DELIBERAZIONE DELLA GIUNTA REGIONALE 16 maggio 2022, n. 696

[IDVIP7320]D.lgs.152/2006 e ss.mm.ii. e L.R.11/2001 e ss.mm.ii. - Procedimento di VIA di competenza Statale relativa ad un parco eolico costituito da 8 aerogeneratori ed una potenza complessiva pari a 48MW, da realizzare nel Comune di Serracapriola (FG) e Rotello (CB) (opere di connessione alla RTN - Terna) Proponente: Enel Green Power S.r.l..Parere non favorevole di competenza della Regione Puglia.

OGGETTO: [ID VIP 7320] D.lgs. 152/2006 e ss. mm. ii. e L.R. 11/2001 e ss. mm. ii. – Procedimento di VIA di competenza Statale relativa ad un parco eolico costituito da 8 aerogeneratori ed una potenza complessiva pari a 48 MW, da realizzare nel Comune di Serracapriola (FG) e Rotello (CB) (opere di connessione alla RTN – Terna).

Oggetto: Parco Eolico da realizzare nei comuni di Serracapriola (FG) e Rotello (CB), costituito da 8 WTG per una potenza complessiva pari a 48 MW

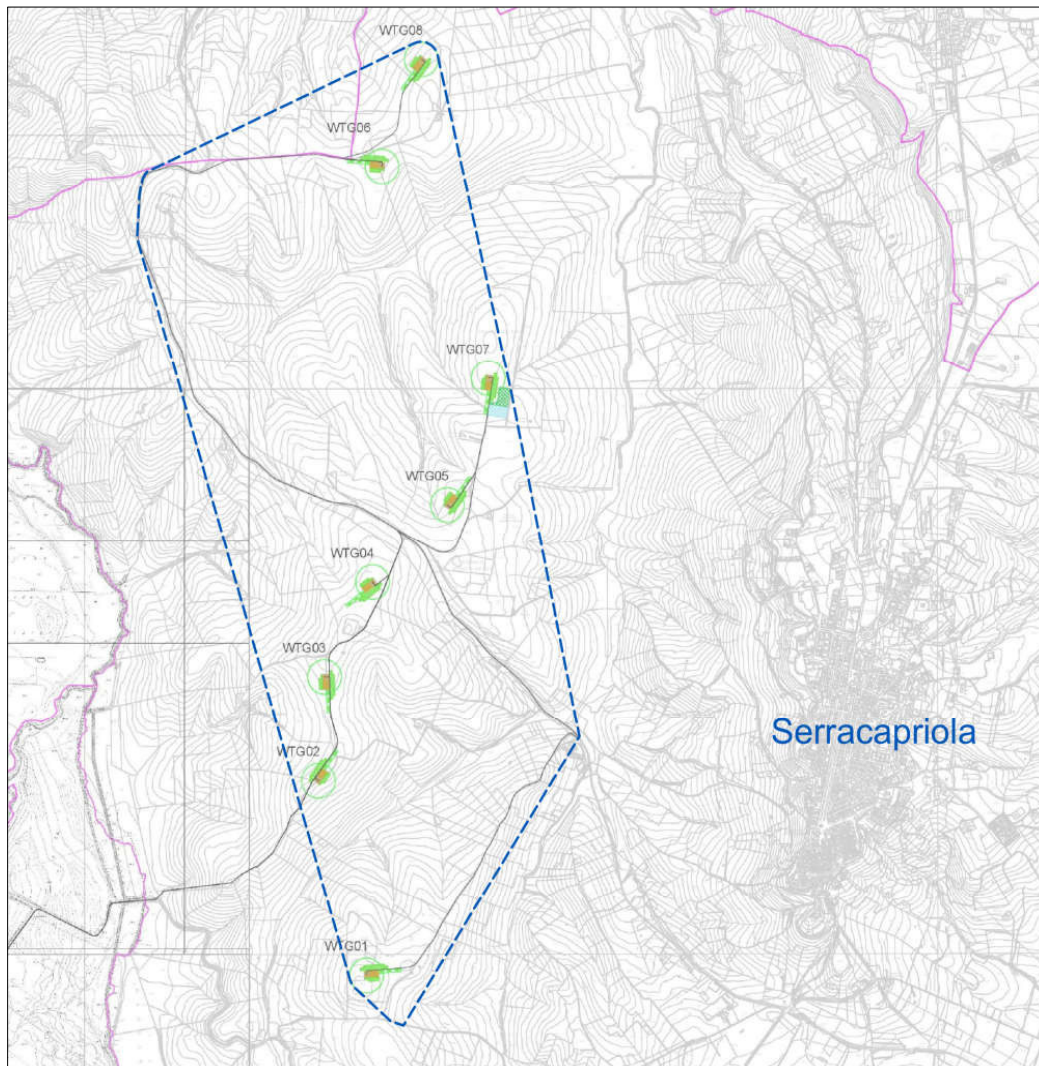
L'area interessata dall'impianto (d'ora in avanti richiamata come "area d'intervento"¹) ha una forma di quadrilatero irregolare allungato, disposto con direzione nord – sud; ha superficie di circa 622 ettari ed è estesa per 4,83 km circa in direzione nord – sud e circa 1,67 km in direzione opposta (dati rilevati dalla lettura degli elaborati *GRE_EEC_D_25_IT_W_15228_00_076_02.pdf* e *GRE_EEC_D_25_IT_W_15228_00_077_01.pdf*).

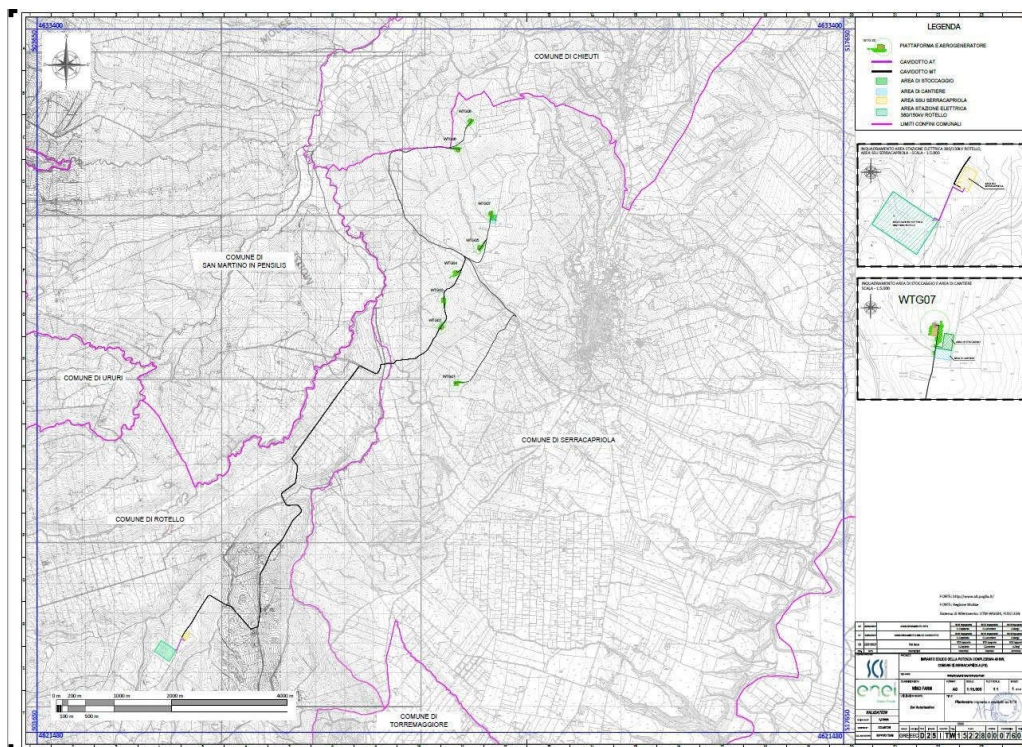
L'impianto è composto da 8 aerogeneratori che ricadono tutti nel territorio comunale di Serracapriola, in un'area ubicata ad ovest dell'abitato. Nel territorio comunale di Rotello è prevista la realizzazione di una Sottostazione Elettrica Utente di Trasformazione, per permettere la connessione al nodo della RTN rappresentato da un ampliamento di una Stazione Elettrica (SE) della RTN a 380/150 kV.

Si evidenzia che l'intervento ricade parzialmente in aree naturali protette nazionali (L.394/1991) e/o comunitarie (siti della Rete Natura 2000), per una sola porzione di tracciato del cavidotto interrato di collegamento alla Sottostazione Utente AT/MT. Il Proponente ha effettuato una Valutazione di Incidenza Ambientale, riportata nell'elaborato "Screening valutazione di incidenza" (file "GRE-EEC-R-26-IT-W-15228-00-105-02.pdf").
